龍潭區霄裡溪排水幹線 13K+300 ~ 13K+469 排水改善工程

C-01 施工階段現場勘查紀錄表

附圖、龍潭區霄裡溪排水幹線 13K+300~13K+469 排水改善工程 喬木分布位置

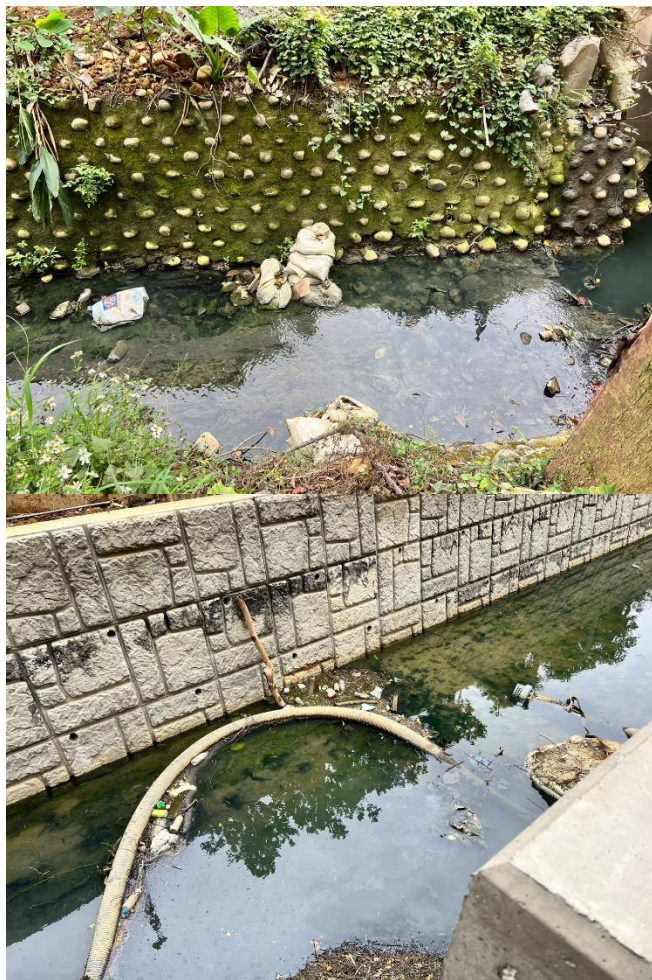
1. 富源汽機車回收處理廠東北側之規劃保全區域，因屬於私有土地，並租用給施工單位作為土方堆置、材料設備放置地點，因此做土地平整，施工單位配合保留胸徑較大之喬木，其地主欲移除範圍內所有樹木，經瞭解地主願意無償將樹木提供移植，但移植費用、移植工程需自行處理。該區域內之樹木多為樟樹、香楠、相思樹、構樹等，其中樹徑大於30公分、較有移植效益者，已進行基本樹籍調查，若後續有移植需求，提供機關作參考依據。調查資料請參見附表及附圖。

建議優先移植排序：L14>L04>L13>L12>L06、L10>L07、L11>L09>L05

1. 敬請機關協助。
2. 本公司盡力維持、
